Keuringsverslag van een elektrische laagspanning- en zeer lage spanningsinstallatie

NIET CONFORM

Straatnaam Kloosterbempden
Huisnummer 20
Busnummer 2.3
Postcode 3680
Gemeente MAASEIK
Land België

Controlebezoek van een huishoudelijke installatie volgens (KB 08/09/2019) - AREI Boek 1- 6.5. en 4.2.4.3.

Afbeelding schakel- en verdeelbord:

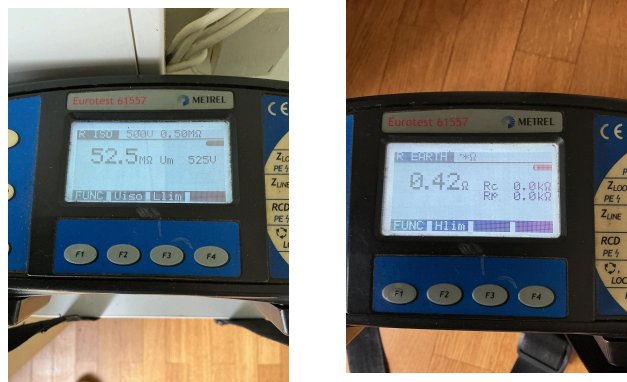
I1.01 Eëndraadschema van de installatie is niet aanwezig. (Boek 1 Afdeling 2.12 - 2.13 en 3.1.2)	
I1.03 Situatieschema van de installatie is niet aanwezig. (Boek 1 Afdeling 2.12 - 2.13 en 3.1.2)	
I2.03 De continuïteit van equipotentiaalverbindingen en/of beschermingsgeleiders zijn niet gewaarborgd. (Boek 1 Onderafdeling 5.3.5.3.G. en 5.4.3.5)	Niet alle stopcontacten effectief geaard
I3.11 Een enkele aardingsonderbreker moet geïnstalleerd worden en deze moet bereikbaar blijven voor alle eigenaars, beheerders of uitbaters die gebruik maken van de gemeenschappelijke aardverbinding. (boek 1 Onderafdeling 5.4.2.1.)	Gemeten op aardpnderbreker in app, maar sterk vermoeden dat deze verkeerd is afgetakt voor geldige meting uit te voeren
I4.08 De beschermingsgeleiders zijn niet verdeeld over de ganse installatie. (Boek 1 Onderafdeling 5.3.5.3.G. en 5.4.3.1.)	
I5.01 De aanduiding van de stroomkringen en/of apparatuur, aansluitklemmen, enz dient aangebracht of vervolledigd te worden. (Boek 1 Onderafdeling 3.1.3.1. en 3.1.3.3.A. en 5.1.6.1)

I5.02 Elke elementaire stroombaan moet met een hoofdletter aangeduid worden. Elk lichtpunt, contactdoos, moeten genummerd worden in volgorde gezien vanaf de beschermingsinrichting tegen overstroom. (Boek 1 onderafdeling 3.1.2.1.)	
I5.14 De nominale spanning dient duidelijk vermeld te worden op een oordeelkundig gekozen plaats. (Boek 1 Onderafdeling 3.1.3.3.)	
I8.03 Stroomkringen voor verlichting dienen minimaal uitgevoerd te worden met een draadsectie van 1,5mm². (Boek 1 Onderafdeling 5.2.1.2.)	Keukenkasten
I8.04 Gemengde stroombanen (verlichting en contactdozen) moeten uitgevoerd worden met leidingen met een minimale doorsnede van 2,5mm². (Boek 1 Onderafdeling 5.2.1.2.)	In bord
I8.13 Het gebruik van kabels van het type VTLmb, LMVVR, COAX, VVT is verboden. (Boek 1 Onderafdeling 5.2.1.2.)	Keukenkasten
I8.17 De niet-gebruikte leidingen verwijderen of aan de uiteinden te isoleren. (Boek 1 Onderafdeling 4.2.3.3.b)	Afgenomen verlichting

- 19.04 De verbindingen dienen verwezenlijkt te worden in borden, verbindings- of aftakdozen, aan de klemmen van schakelaars, contactdozen of verlichtingsarmaturen. (Boek 1 Onderafdeling 5.2.6.1.)

19.13 Elektrisch materieel zonder bodem mag niet rechtstreeks op brandbaar materiaal geplaatst worden. (Boek 1 Onderafdeling 5.1.1.2.)

N22 De elektrische installatie is grondig na te zien en conform te maken volgens de voorschriften van het AREI boek 1.
